柏崎刈羽原子力発電所における
標準応答スペクトルに基づく評価について

2021年12月3日
東京電力ホールディングス株式会社

前回会合（2021年7月9日 第4回会合）におけるコメント

【参考】逆解析のターゲットに用いる観測記録の代表性の確認

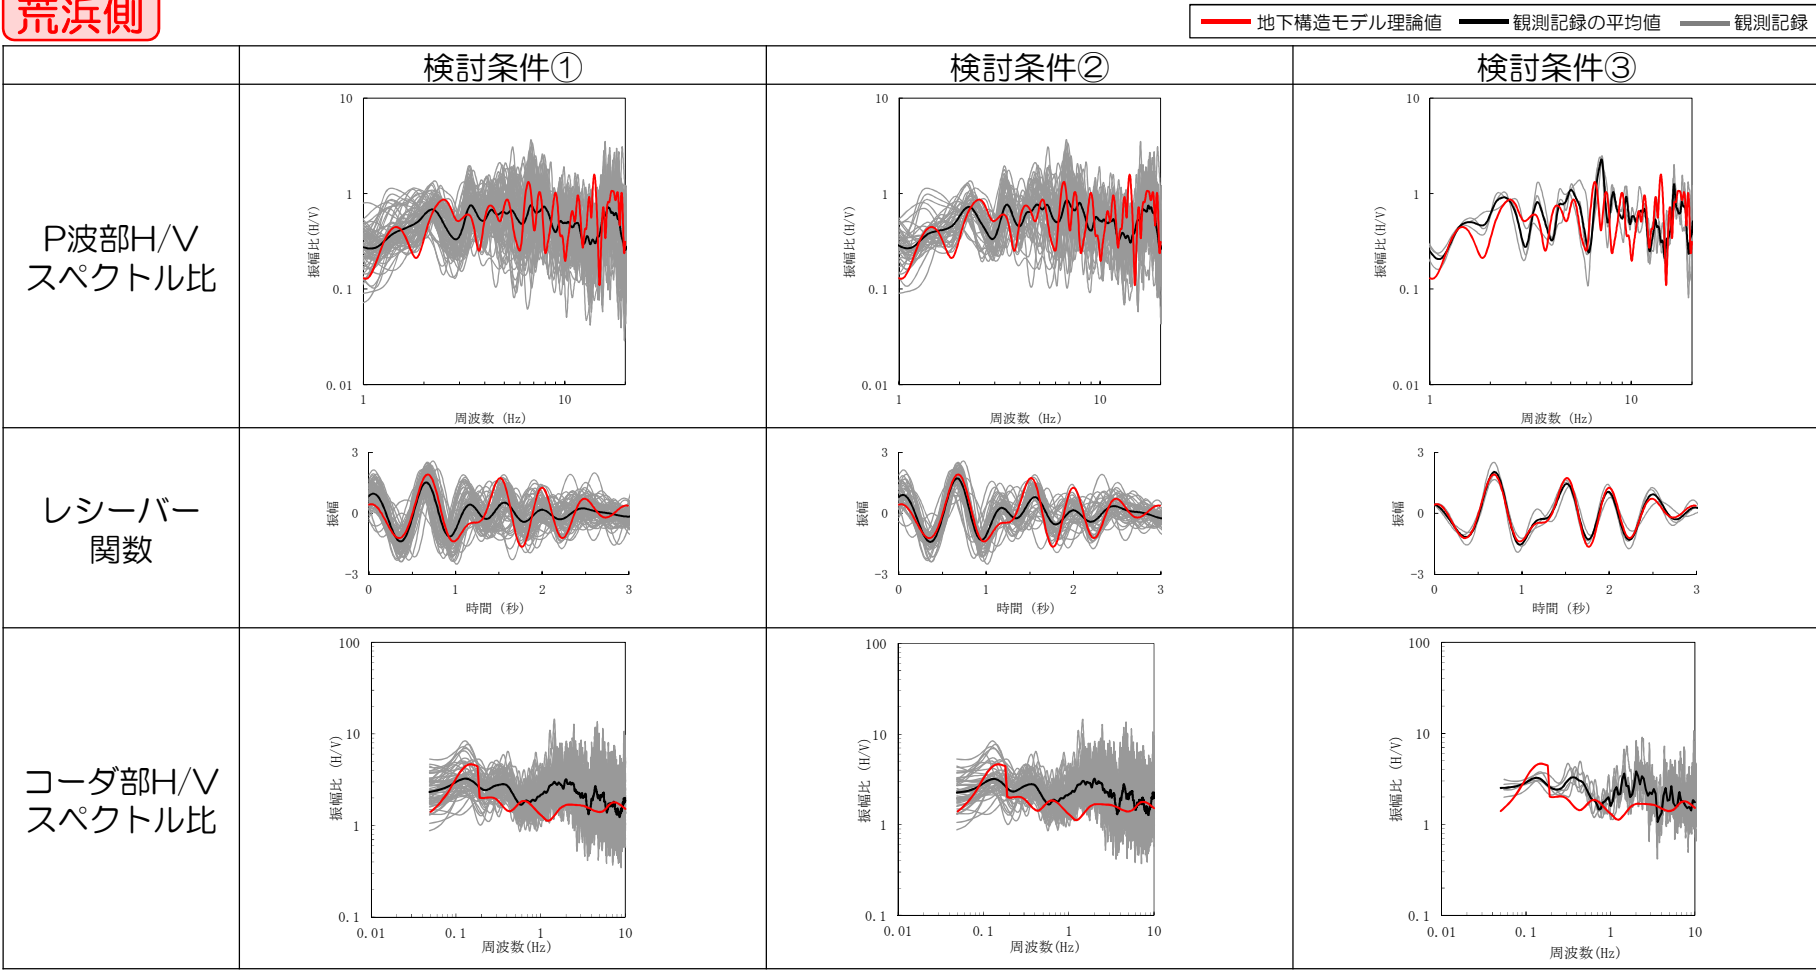
コメント
No.1

- 各検討条件における観測記録の平均値の特徴に大きな違いはなく、地下構造モデルの逆解析のターゲットとして選定した地震は、敷地の観測記録の全体的な傾向と整合したものであることを確認。
- 同定した地下構造モデルの理論値は、各検討条件における観測記録の平均値のピーク等の特徴を捉えたものとなっており、観測記録の全体的な傾向を反映した逆解析が適切に実施できていることを確認。

【参考】逆解析のターゲットに用いる観測記録の代表性の確認

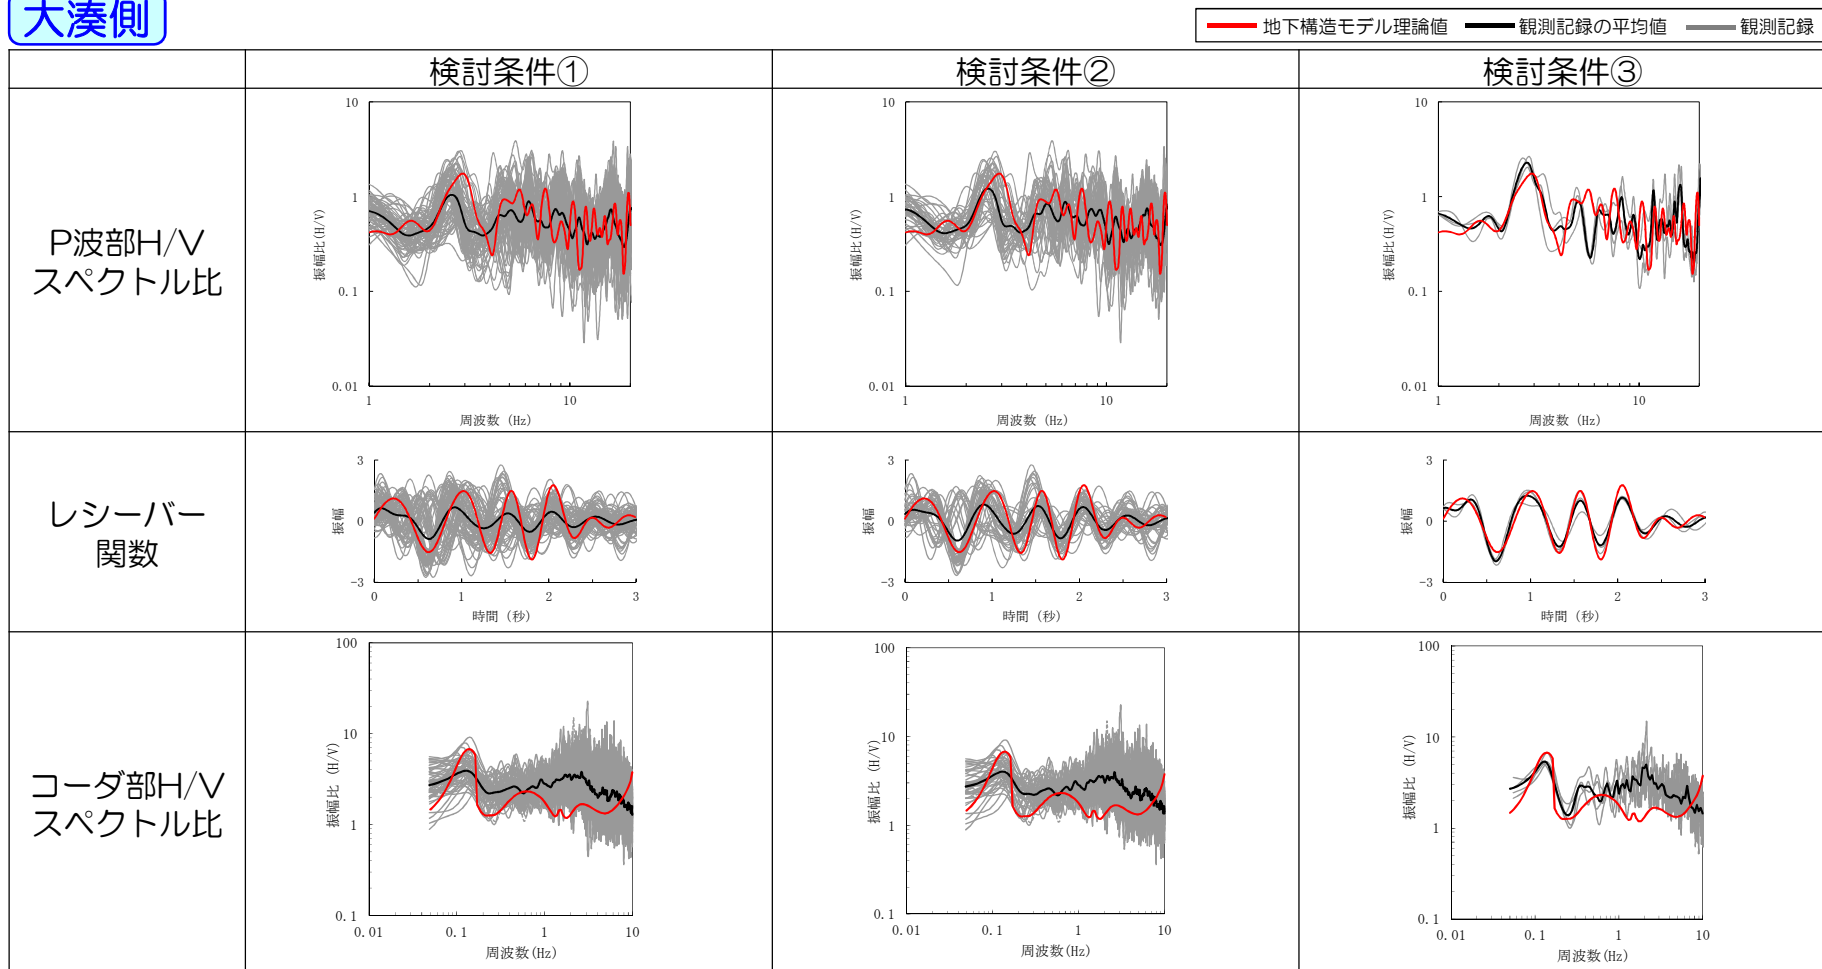
コメント
No.1

- 各検討条件における観測記録の平均値の特徴に大きな違いはなく、地下構造モデルの逆解析のターゲットとして選定した地震は、敷地の観測記録の全体的な傾向と整合したものであることを確認。
- 同定した地下構造モデルの理論値は、各検討条件における観測記録の平均値のピーク等の特徴を捉えたものとなっており、観測記録の全体的な傾向を反映した逆解析が適切に実施できていることを確認。

4.4.2 大深度地震観測記録による検証 ①観測記録の伝達関数

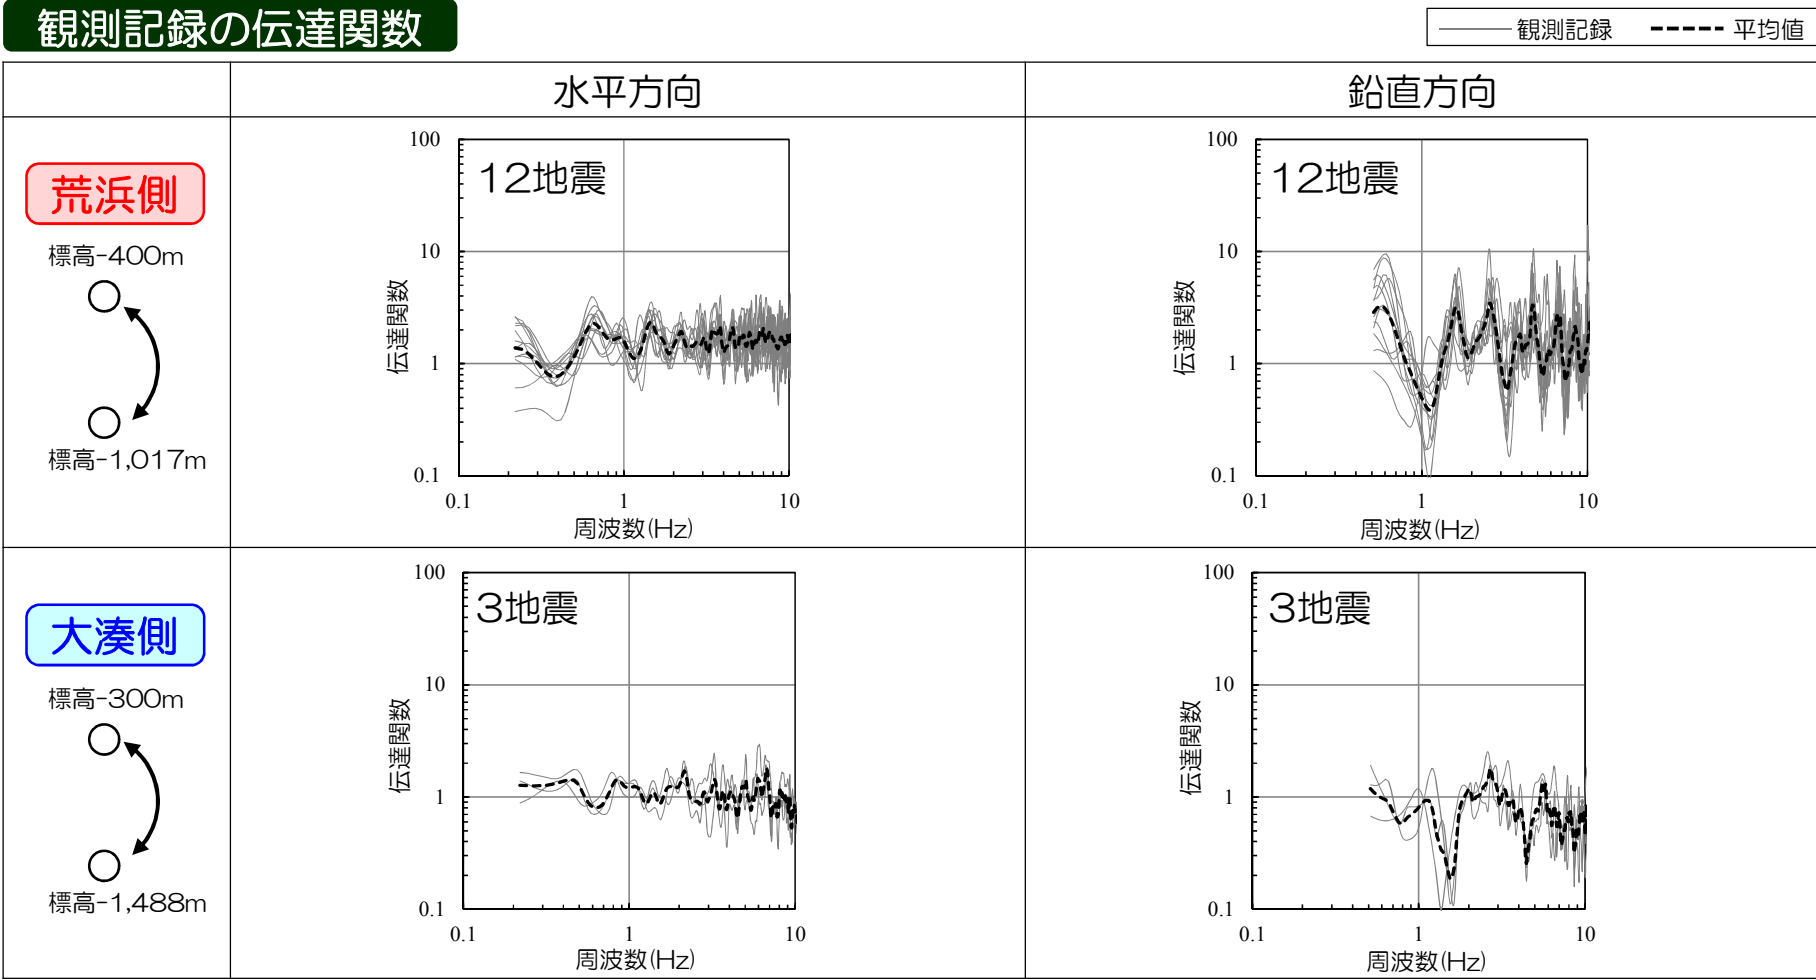
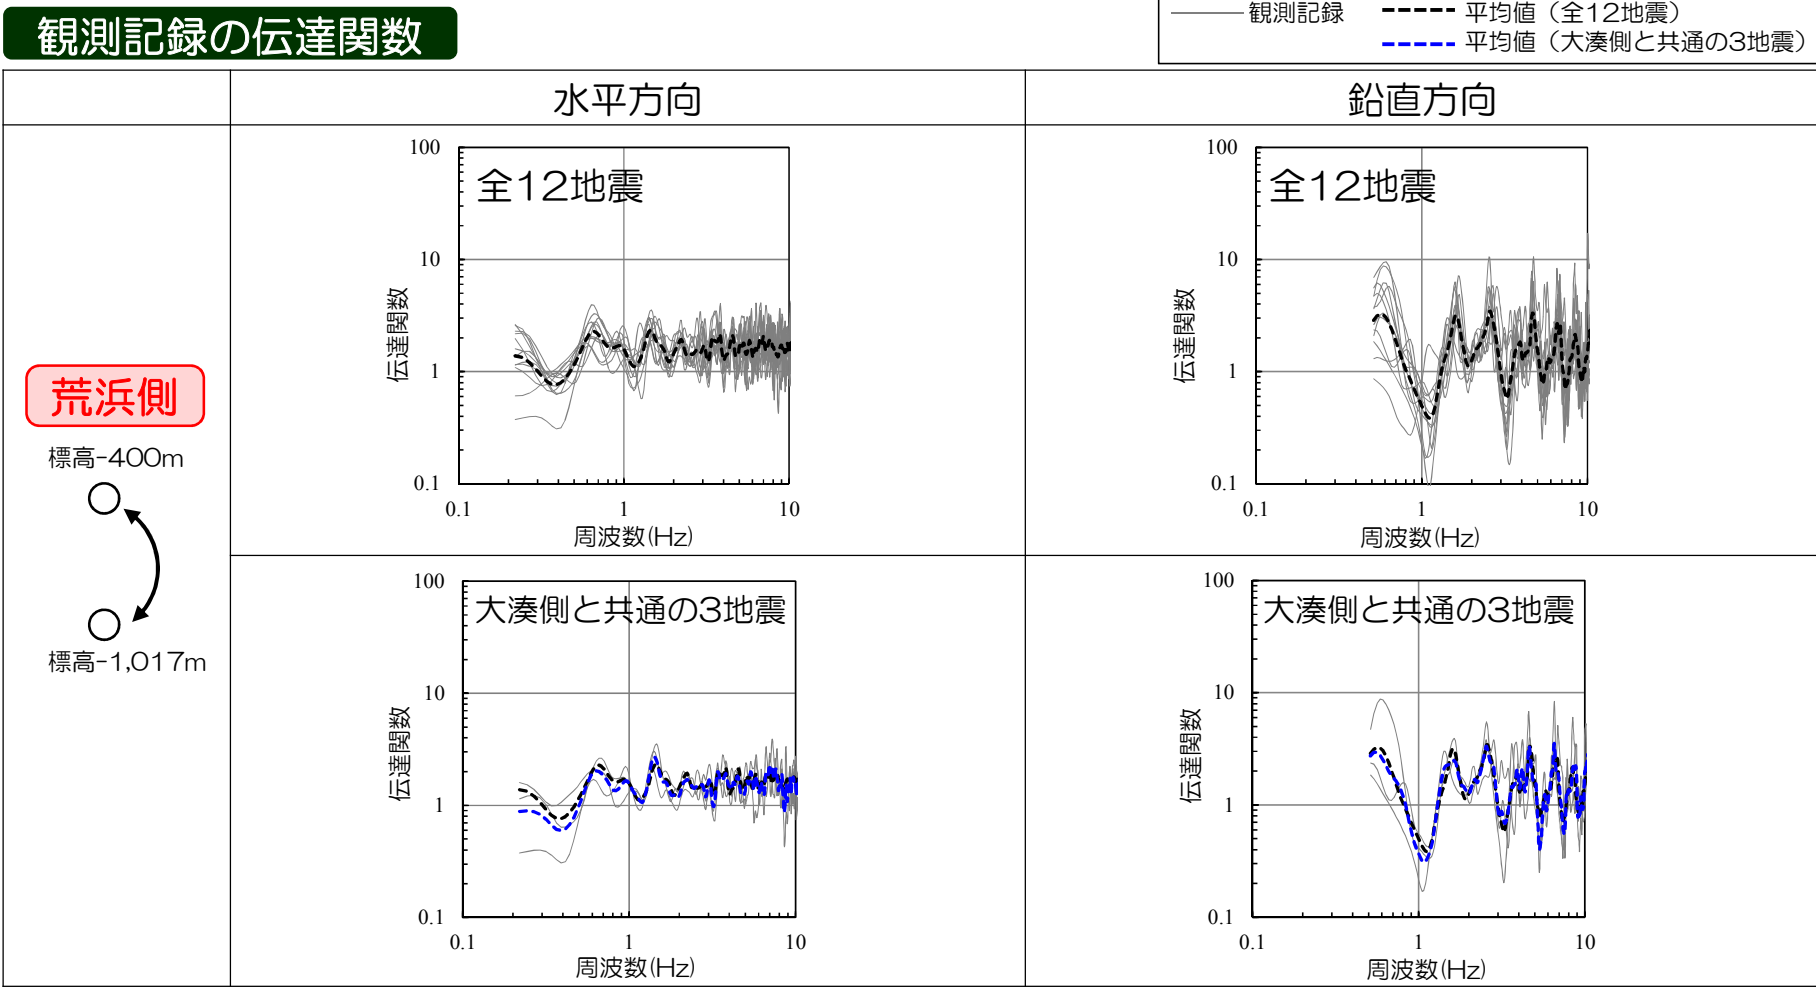
コメント
No.2

■ 観測記録の伝達関数は、各地震で有意なばらつきはなく、安定していることを確認。これらから、観測記録の特徴的な山谷を抽出して比較するために、検証においては全記録の平均値を用いることとする。

伝達関数の比較

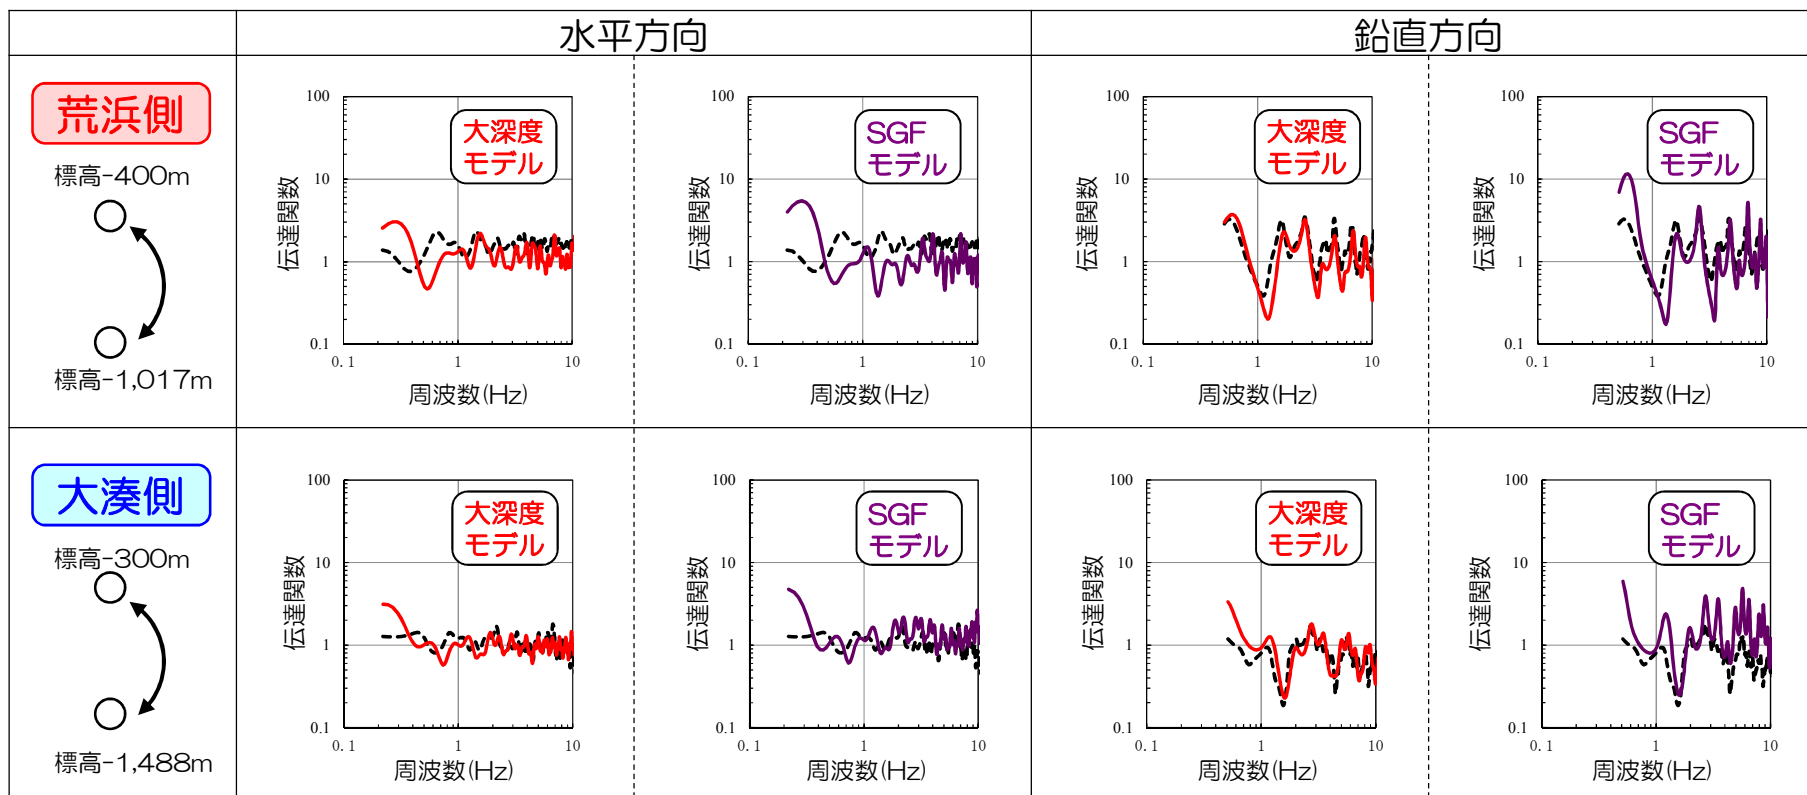
コメント
No.2

■ 大深度モデルの理論伝達関数は、SGFモデルよりも観測記録の伝達関数と整合していることを確認。

浅部までの伝達関数の比較

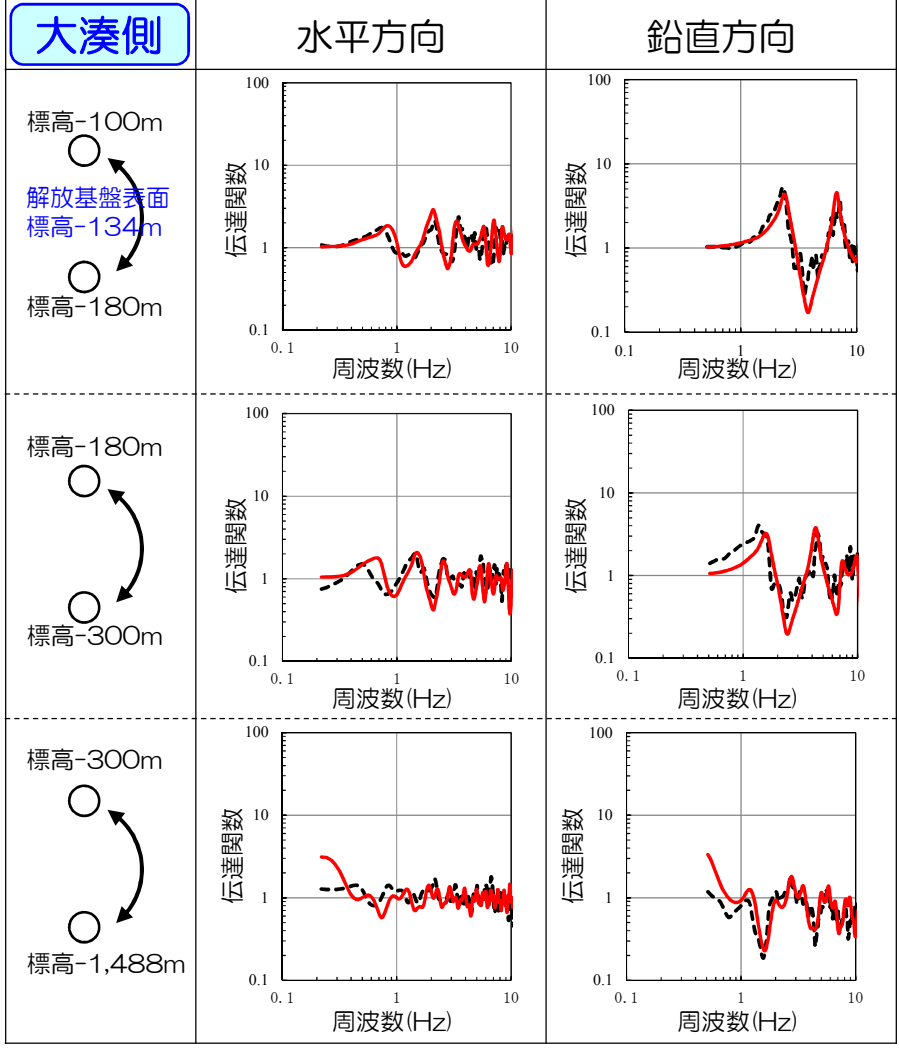
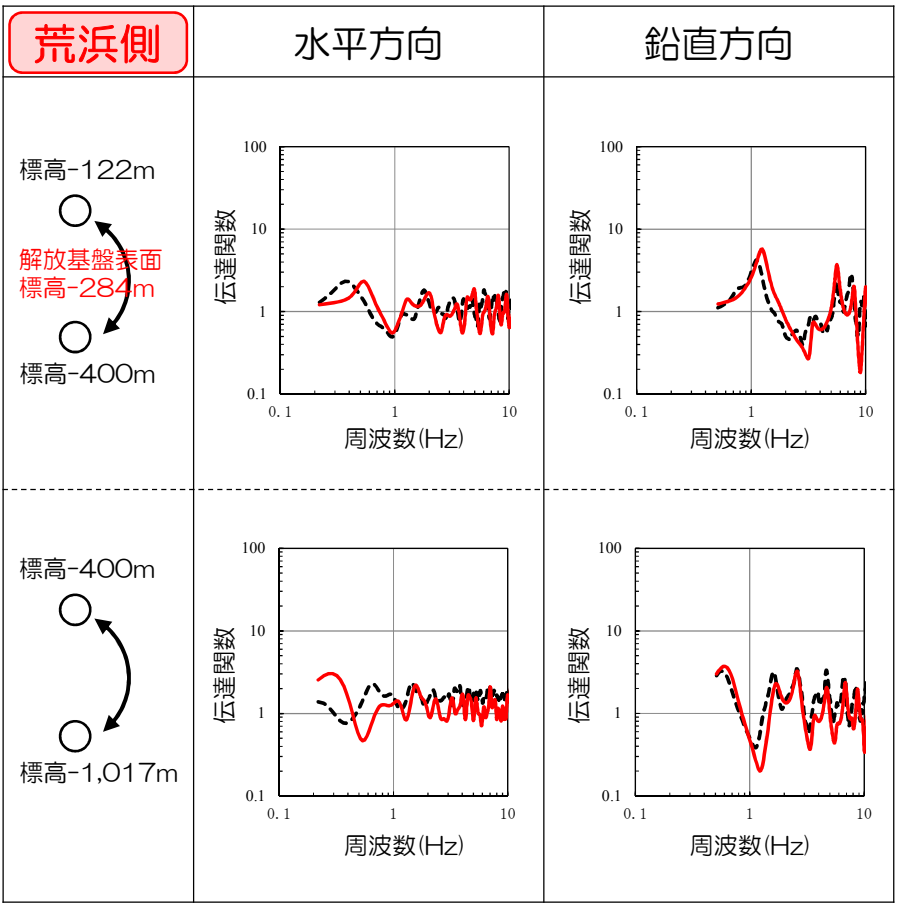
コメント
No.3

■ 解放基盤表面を含む浅部まで、モデルの理論伝達関数と観測記録の伝達関数が整合していることを確認。

■ 2007年新潟県中越沖地震の荒浜側の結果を以下に示す。

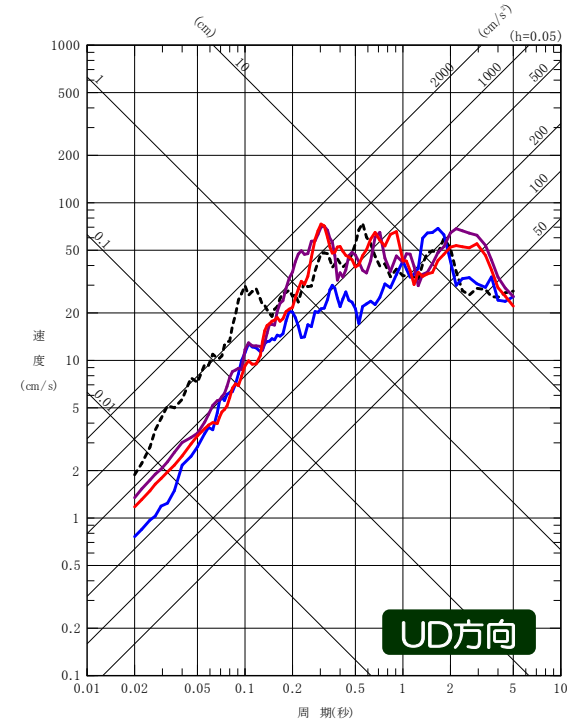
コメント
No.3,4,5

- 大深度モデルを用いた場合のSGFの結果は、SGFモデルによる結果の方が大きい傾向にあるが、観測記録及びEGFの地震動レベルとの比較においては、上記の既許可での傾向と同様であることを確認した。

既許可への影響はない。
